N/Réf. : BXL22964_724_PU
Gest. : KD/MB
NOVA : 04/PFD/1927387
Corr: Philippe JELLI
Julie NANNETTI

BRUXELLES. Avenue des Arts, 39-41
(= partiellement en zone de protection du Palais des Académies et son jardin)
DEMANDE DE PERMIS D'URBANISME: Rénover lourdement les immeubles au n°39-40 et démolition-reconstruction du n°41, changement partiel de la destination de bureau vers logement et maintien de la surface commerciale au rez-de-chaussée, réaménagement de l'intérieur d'îlot et des sous-sols (dont une partie du parking Guimard)

Avis de la CRMS

De gauche à droite, extrait Brugis, les façades actuelles et projetées (extraits du dossier)

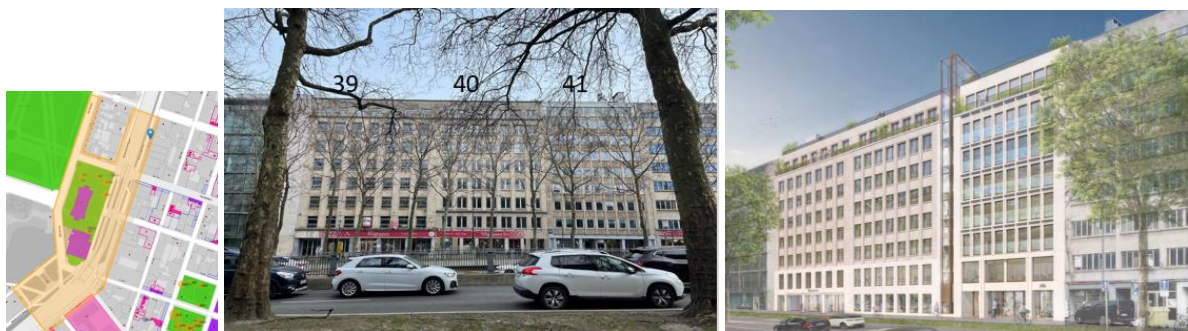
Les immeubles situés aux n°s 39 et 40, typiques des années '60 et de facture quasi identique, seront rénovés avec maintien de leurs façades d'origine qui seront isolées par l'intérieur. La reconstruction du n° 41 permettra d'aménager des niveaux de bureaux situés avec les 2 autres immeubles et de procéder à une réorganisation globale des circulations verticales. Incidemment, cette reconstruction permettra de dégager un espace de pleine terre en intérieur d'îlot. Les gabarits, rendus plus homogènes, sont en parfaite cohérence avec les immeubles voisins de facture similaire.

La CRMS estime que les travaux consignés dans la demande n'auront pas d'impact négatif sur le Palais des Académies et son parc. Ils n'appellent pas de remarques d'ordre patrimonial. Les transformations intérieures et celles proposées en façade arrière relèvent, quant à elles, d'un examen urbanistique plutôt que patrimonial.
